Доклад Комитета экспертов по перевозке опасных грузов и Согласованной на глобальном уровне системе классификации опасности и маркировки химической продукции о работе его шестой сессии,

Добавление

Поправки к пятому пересмотренному изданию Рекомендаций по перевозке опасных грузов, Руководство по испытаниям и критериям (ST/SG/AC.10/11/Rev.5)

Рис. 34.4.3.1: Схема конфигурации испытания ООН О.3

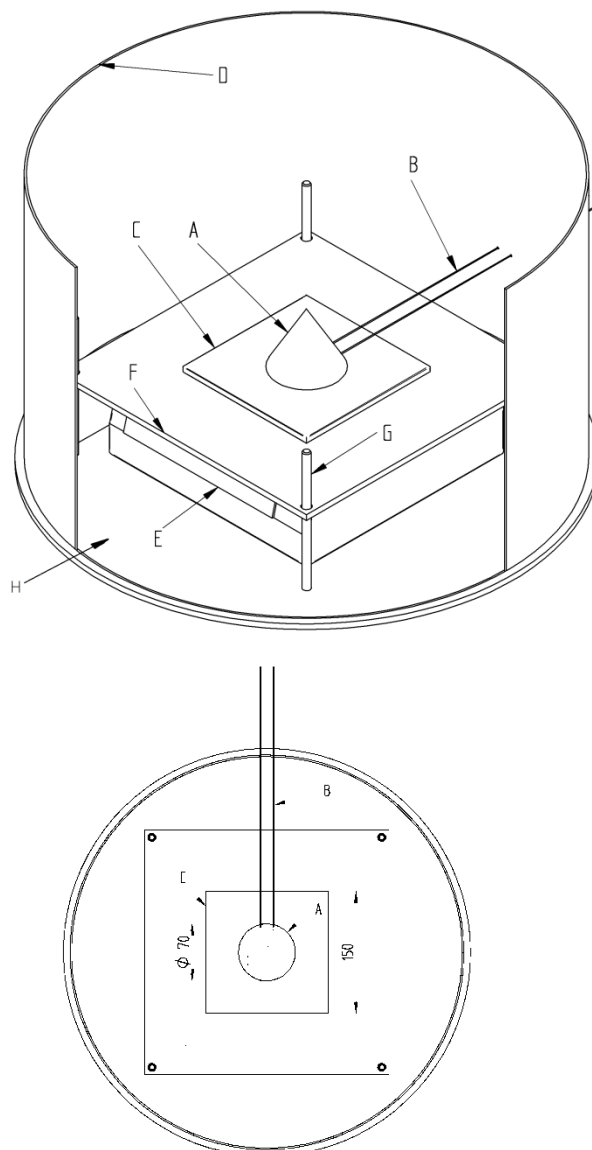
34.4.3.3.8 Коническая горка должна всегда насыпаться обязательно по центру весов. Важно также обеспечить защиту весов от воздействия тепла и горящих частиц во время испытания. Для этой цели рекомендуется следующая общая конфигурация (указанные в скобках буквы относятся к рис. 34.4.3.1):

a) чтобы обеспечить неизменное положение весов и их защиту, используются две пластины. Опорная пластина (H) шире весов и выполняется из твердого материала. Для уменьшения вибраций, передаваемых из окружающей среды, рекомендуется использовать амортизаторы, прикрепленные к нижней поверхности этой пластины. К нижней пластине крепятся два–четыре металлических направляющих стержня (G), как показано на рис. 34.4.3.1, для обеспечения неизменного положения установочной пластины (F) и испытательной пластины (C) на весах во время испытания. Нижняя пластина должна быть достаточно жесткой, чтобы постоянно удерживать направляющие стержни в устойчивом положении (например, должна быть изготовлена из стали толщиной 4 мм или полиамида толщиной 16 мм). Весы должны всегда располагаться по центру нижней пластины;

b) установочная пластина (F) выполняется из огнеупорного материала низкой проводимости, схожего по свойствам с материалом испытательной пластины (см. пункт 34.4.3.3.4). Отверстия для стержней, просверленные в установочной пластине, должны быть на 8 мм больше в диаметре, чем сами стержни;

c) стержни должны всегда устанавливаться в центре отверстий для предотвращения любого контакта между установочной пластиной (F) и стержнями, чтобы не оказывать влияния на работу весов. На установочной пластине (F) следует сделать отметки для установки испытательной пластины (C) в правильном положении по центру весов;

e) ветрозащитный кожух (D) может составлять одно целое с нижней пластиной или может быть размещен вокруг всего испытательного оборудования. Между ветрозащитным кожухом и нижней пластиной не должно быть зазоров. Сам ветрозащитный кожух должен быть замкнутым, и его высота должна быть на 10 см больше высоты оборудования, чтобы препятствовать проникновению воздушных потоков сверху.

Рис. 34.4.3.2: "Испытательная пластина и провод зажигания".

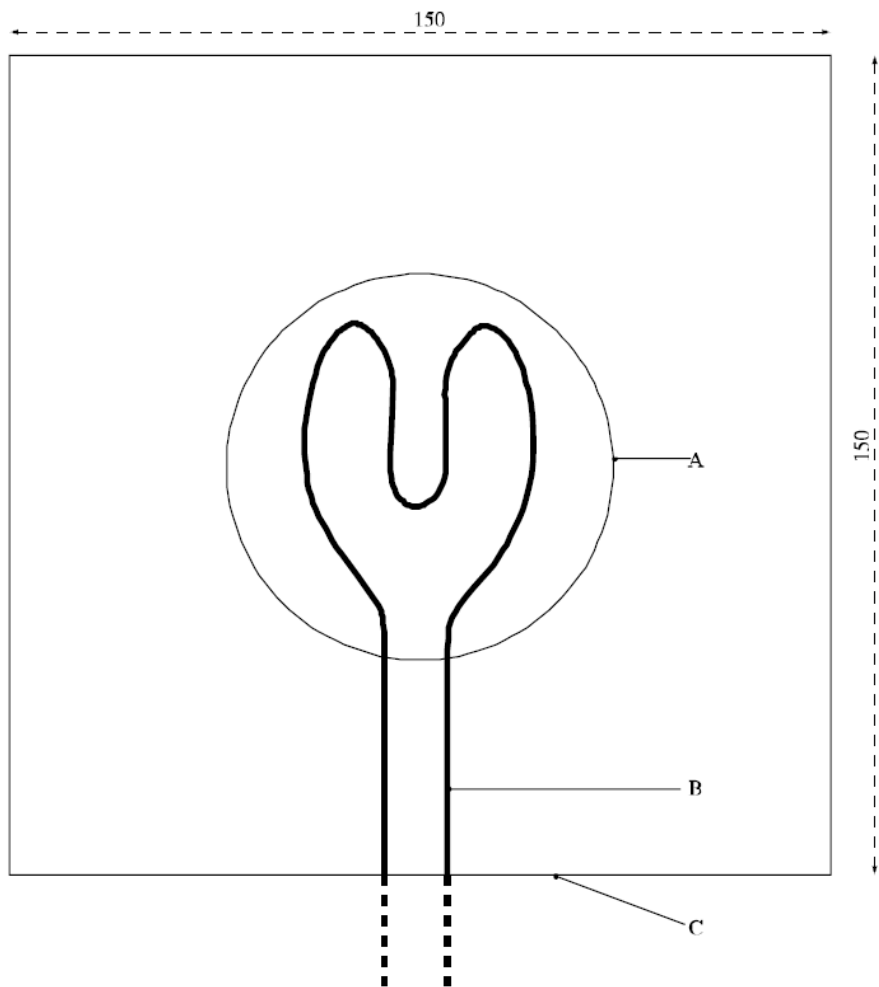
Контур должен иметь конфигурацию, показанную на рис. 34.4.3.2. Крайне важно, чтобы соединение источника питания с нагревательным проводом было достаточно гибким во избежание любого влияния на надлежащее функционирование весов.
